OGGETTO: [ID:10807] – “Progetto di un impianto eolico, costituito da 7 aerogeneratori di potenza unitaria di 6,00 MW, per una potenza complessiva di 42,00 MW, da realizzarsi nelle contrade di Stripparia, nel Comune di Caltavuturo (PA), e di Pizzo Campanella, nel Comune di Polizzi Generosa (PA), e delle opere di connessione alla RTIN nei Comuni di Castellana Sicula (PA), Villalba (CL) e Mussomeli”.

Allegato – Parere CTS n. 421 del 01/07/2024

PARERE C.T.S. n. 421 approvato il 1/07/2024 in prosecuzione della seduta del 28/06/2024

Fig 1 Interferenza vicinanza WTG C02 con Caltavuturo1

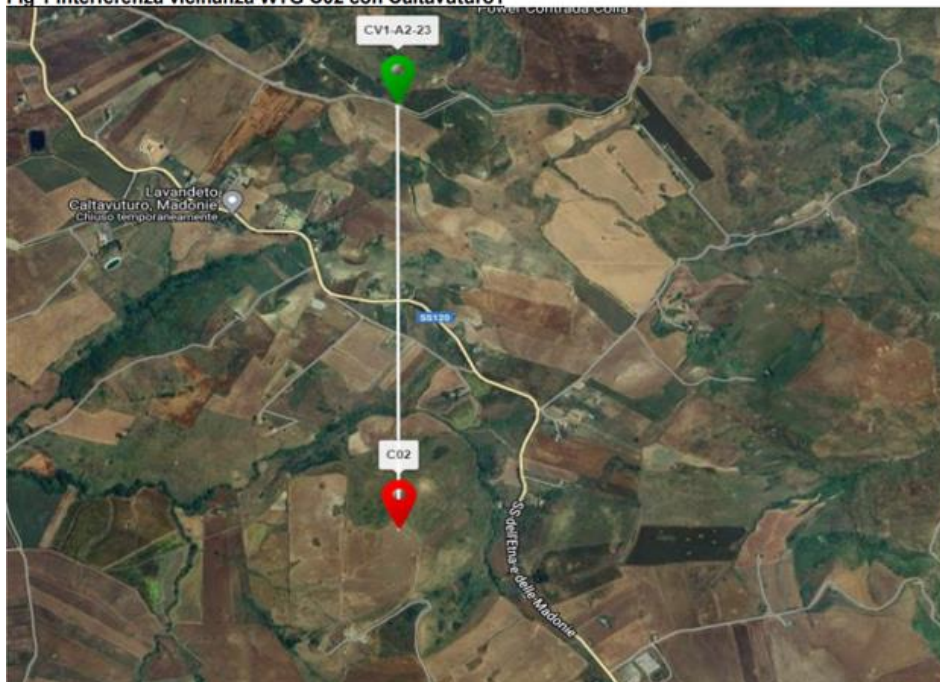
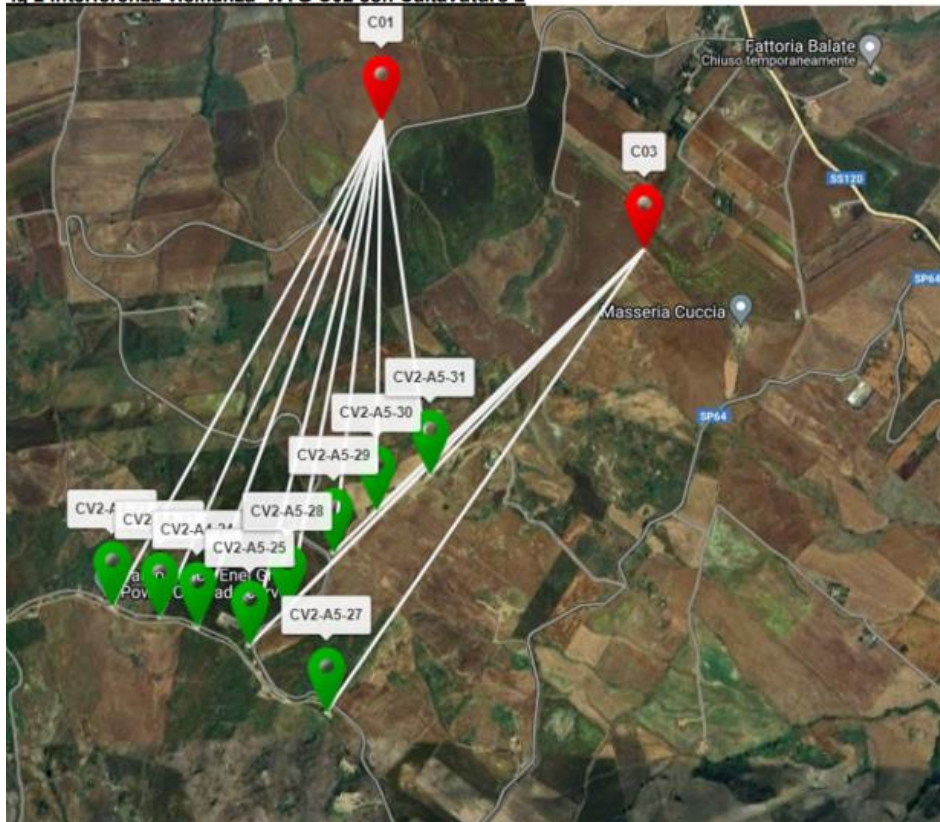
CONSIDERATO che in merito all'indagine sui progetti FER nell'area vasta, dall'elaborato depositato (P036429-1-M-37), si evince la presenza degli impianti in fase di autorizzazione, autorizzati ed in esercizio, siano essi ministeriali e/o regionali, ma non vengono esplicitate le relative potenze al fine di valutarne anche l'effetto cumulo. Inoltre dalla relativa planimetria si constata come il tracciato del cavo interrato MT interseca un impianto fotovoltaico in fase di autorizzazione ministeriale.

RILEVATO E VALUTATO che il proponente non analizza compiutamente la presenza nell'area vasta, Buffer 10 km gli impianti in fase di esercizio, autorizzati ed in iter, elencandoli in rispondenza anche alle singole potenze, e individuandoli in contrapposizione al layout di progetto per valutarne qualitativamente e quantitativamente l'effetto cumulo, stante ancor più che dalla relativa planimetria si constata come il tracciato del cavo interrato MT interseca un impianto fotovoltaico in fase di autorizzazione ministeriale.
